RESUELVE CONTROVERSIA PRESENTADA POR CVE PROYECTO CATORCE SPA EN CONTRA DE COMPAÑÍA GENERAL DE ELECTRICIDAD S.A., EN RELACIÓN CON EL PMGD MOMO SOLAR C.

Figura 9: Formulario 15 de Disconformidad con el ICC del PMGD Momo Solar C, de fecha 01.02.2022.

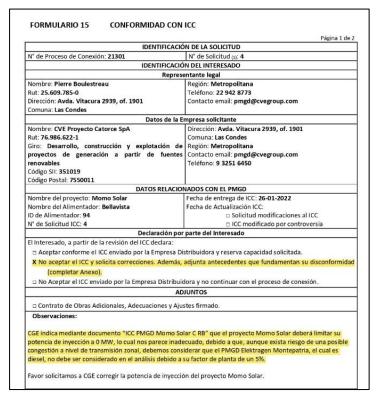
En razón de las restricciones impuestas por CGE S.A., con fecha de 16 de marzo de 2022, la empresa CVE Proyecto Catorce SpA presentó su disconformidad con las condiciones de operación consignadas en el ICC del PMGD Momo Solar C, argumentando que el análisis de Transmisión Zonal está considerando la inyección de potencia activa del PMGD Elektragen Montepatria, proyecto que se encuentra conectado al alimentador Bellavista y cuya capacidad de inyección autorizada es de 9 MW, el cual dispone de un factor de planta menor al 5%, por lo que este proyecto no debería ser considerado para el procedimiento de cálculo descrito en la NTCO para el análisis de flujos de potencia en Transmisión Zonal.

Al respecto, en el Anexo presentado en respuesta de disconformidad del ICC, este Servicio verifica que el Reclamante presentó un nuevo análisis de flujo de potencia en Transmisión Zonal.

En respuesta a dicha presentación, la empresa CGE S.A. presentó su disconformidad con los argumentos del Reclamante señalando en el documento Anexo "Respuesta Observaciones F15 Disconforme", lo siguiente: "La NTCO solicita Explícitamente no considerar los PMGD con factor de planta medido en el desarrollo de los estudios en las redes de distribución (ver 2do párrafo del Art. 2-23). No hay ninguna aseveración similar o equivalente para el análisis de transmisión que se solicita en el Art. 2-25, el cual solicita incluir todos los PMGDs con ICC aprobado y conectados". (Énfasis agregado)

En atención a lo anterior, los estudios técnicos del PMGD Momo Solar C están sujetos a las consideraciones generales destacadas en el artículo 2-23 de la NTCO, por lo cual, verificado que el factor de planta del PMGD Elektragen Montepatria es inferior al 5% en el período previo de evaluación de la conexión del PMGD Momo Solar C, dicho PMGD no debe ser considerado en los estudios de conexión del PMGD Momo Solar C, incluido su análisis de congestión de Transmisión Zonal, conforme lo definido en el artículo 2-25 de la NTCO, cuyo análisis es consecuencia de los escenarios de estudios determinados en conformidad a lo establecido en el artículo 2-23 de la misma norma, por lo cual debe excluirse de dicho análisis.

**5º.** Que en virtud de las consideraciones efectuadas precedentemente, es posible concluir que la limitación de inyecciones realizada por CGE S.A. a la conexión del PMGD Momo Solar C, la cual fue consignada en el ICC de 28 de enero de 2022, **es improcedente**, considerando que el PMGD Elektragen Montepatria dispone de un factor de planta inferior al 5% en su último año de evaluación, por lo que en conformidad de lo establecido en los artículos 2-23 y 2-25 de la NTCO, **debe excluirse del análisis de congestión zonal**.
